改善箇所説明図

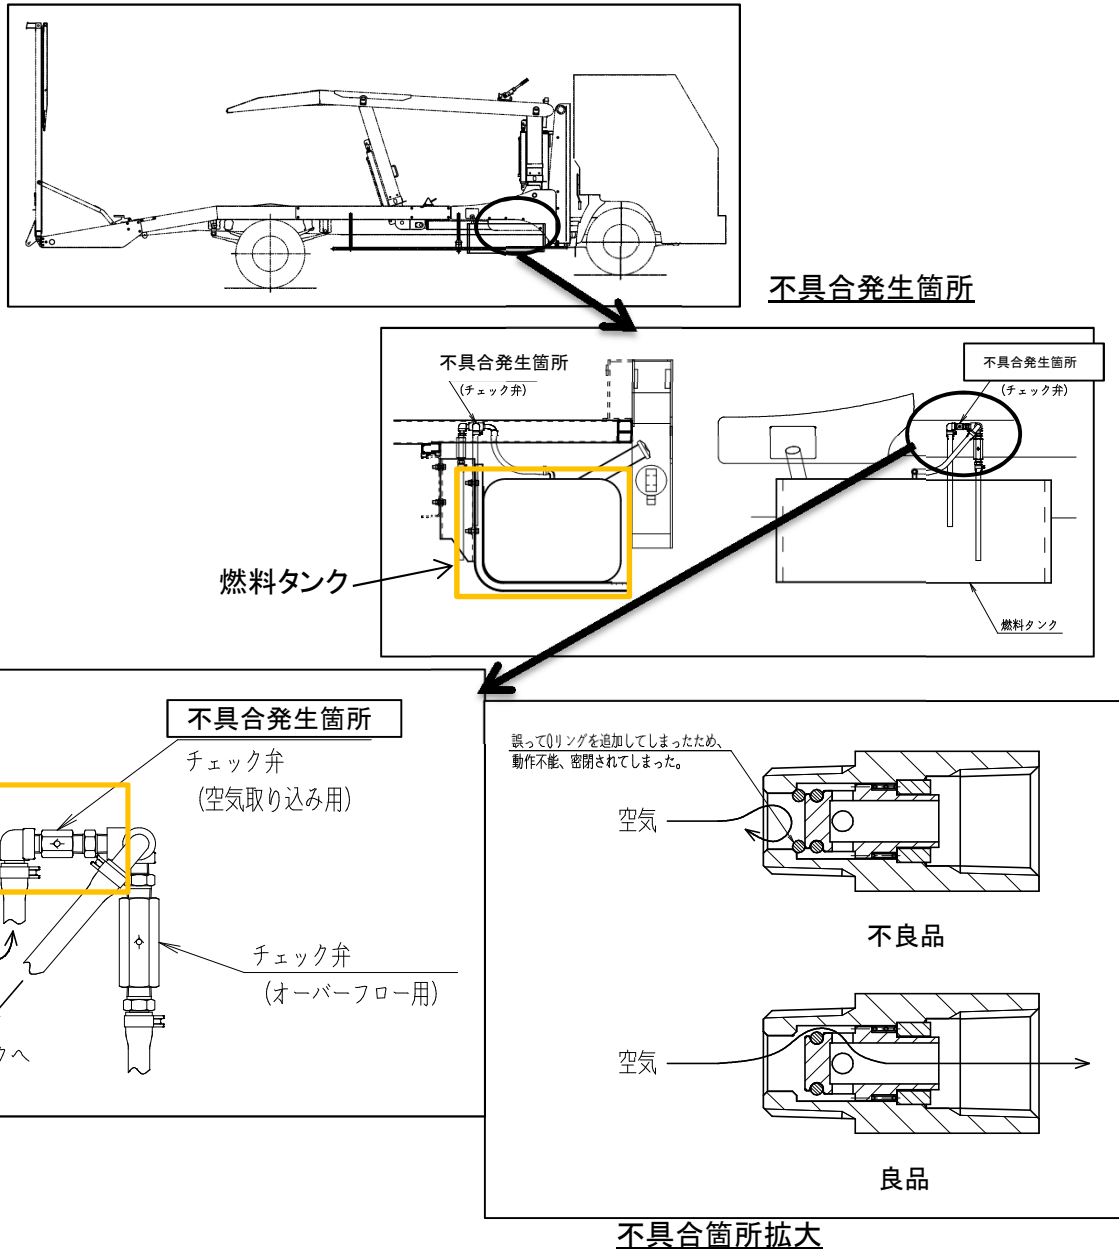
車両運搬車の燃料タンクにおいて、作業指示が不適切なため、空気取り込み用チェック弁の組み付け時にOリングが誤って二重に取り付けられており、燃料タンク内部に空気が十分に送り込まれないことがある。そのため、そのままの状態で使用を続けると、エンジンへの燃料供給による負圧で燃料タンクが凹み、最悪の場合、燃料供給が停止し、エンジンが停止するおそれがある。

全車両、空気取り込み用チェック弁を良品に交換する。
また、燃料タンクが凹んでいる場合は燃料タンクを新品に交換する。

は、交換部品を示す。

識別：当該チェック弁を白色でペイントする
